扩展板 说明文档

在扩展板 V1.0 中

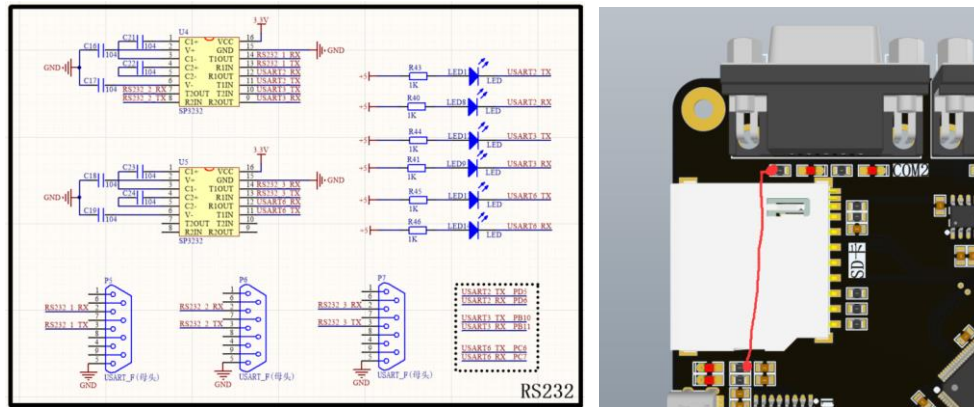
1. RS232 指示灯的供电网络标号错误，因使用+5 标号导致没有连接，需要飞线。飞线指示如图红线，如不需要上传下载指示，可以忽略。

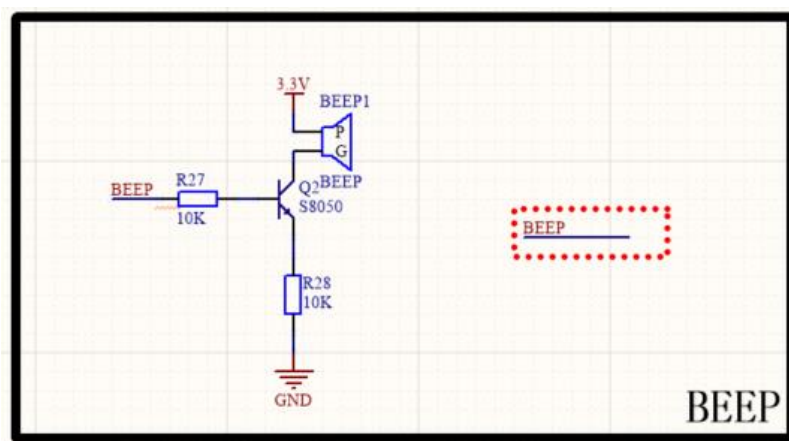
2. 蜂鸣器的引脚未分配，需要另外从可用端口飞线。

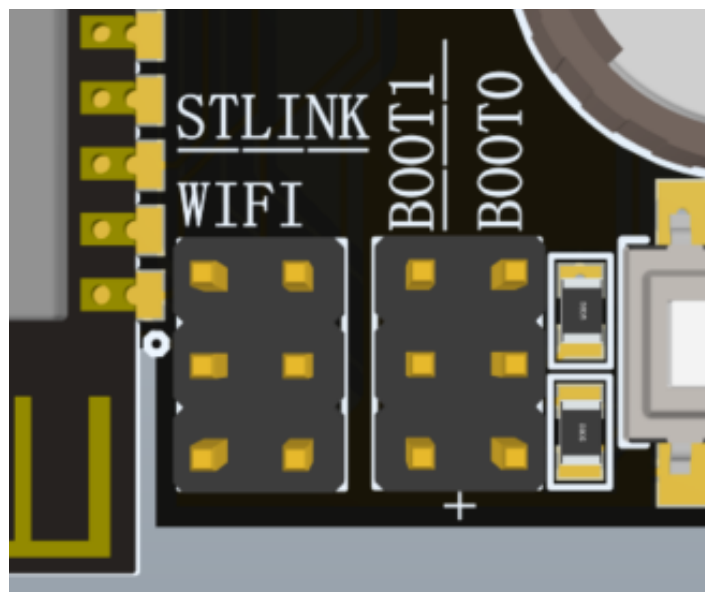
3. 嘉立创的丝印层未能正确识别回车符号，导致该处字符呈单行显示，正确显示如图。

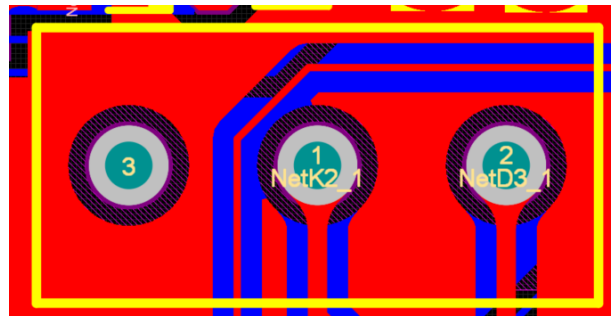
4. SS12D10 开关的焊盘大小不够，需要将元件针脚磨细后焊接。
